Projet d'aménagement « L'Archipel »  
ALFORTVILLE (94)

# Mémoire de réponse à l'avis de la MRAe du 25/05/2018

Réf : CICEIF170397 / RICEIF00631

Figure 4 : Synoptique d'assainissement

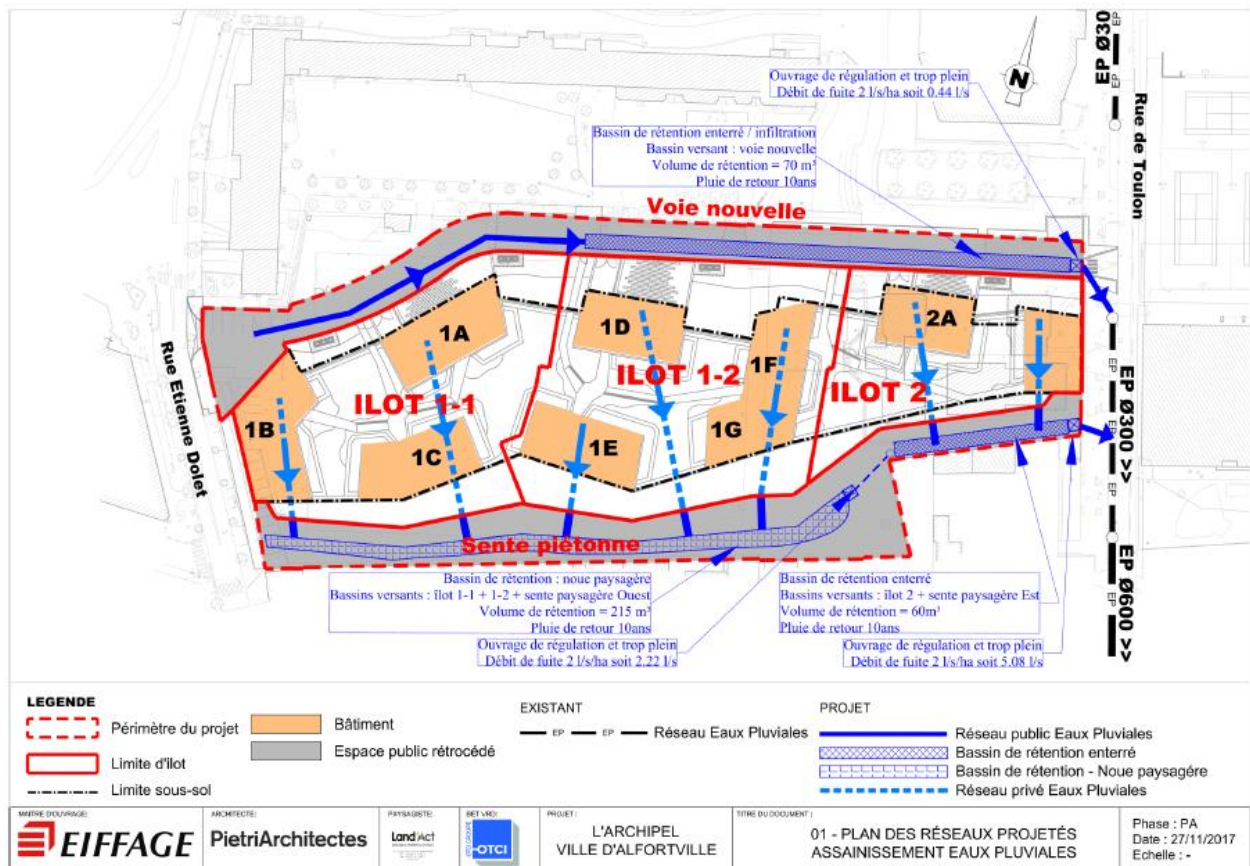
La MRAe note que le choix de mettre en place des bassins enterrés<sup>27</sup>, dont les modalités d'entretien sont plus complexes que celles d'ouvrages à ciel ouvert, aurait pu être davantage justifié. Par ailleurs, les modalités d'entretien de l'ensemble des ouvrages d'assainissement sont à préciser.

L'ensemble des eaux de ruissellement du site sera acheminé gravitairement vers le réseau de collecte des Eaux pluviales Ø300mm existant dans la rue de Toulon au droit du site.

L'ensemble des eaux ruisselées seront régulées à 2,0 l/s/ha, conformément aux prescriptions du PLU. 3 ouvrages de régulations des Eaux Pluviales sont prévus pour l'ensemble de l'opération :

1. Bassin de rétention enterré sous la Voie Nouvelle : Il collecte et régule les Eaux provenant du bassin versant : la voie nouvelle se vidange par régulation à 2l/s/ha dans le réseau de collecte des Eaux Pluviales Ø300 existant dans la rue de Toulon, à proximité du carrefour entre la voie nouvelle et cette rue.

2. Bassin de rétention à ciel ouvert de la sente paysagère Ouest Il collecte et régule les Eaux provenant des bassins versants suivants. Il se vidange par régulation à 2l/s/ha dans le bassin versant de la Sente Paysagère Est.

3. Bassin de rétention enterré de la sente paysagère Est Il collecte et régule les Eaux provenant des bassins versants suivants. Il collecte également le débit de fuite régulé en sortie du bassin de régulation de la Sente Paysagère Ouest. Il se vidange par régulation à 2l/s/ha dans le réseau de collecte des Eaux Pluviales Ø300 existant dans la rue de Toulon, à proximité du carrefour entre la voie nouvelle et cette rue.

Initialement, des bassins à ciel ouvert avaient été travail permettant :

- De limiter les coûts de réalisation des ouvrages par rapport à une structure enterrée,
- De faciliter l'entretien périodique des ouvrages,
- De contribuer à une mise en exergue la qualité paysagère du site.

Des suites des études hydrauliques concernant l'inondabilité du site, et des ajustements de conception en conséquence, la réalisation des bassins à ciel ouvert a été repensée, ces derniers n'offrant pas la possibilité de restituer les volumes et les surfaces pris à la crue.

Ces derniers ont donc été positionnés sous le TN, laissant en superficie des emprises d'expansion de crue.

Après adaptations, seul le bassin associé de la sente piétonne a pu être conservé afin d'apporter un traitement qualitatif aux cheminements.

L'entretien des ouvrages n'est à ce stade pas encore défini.
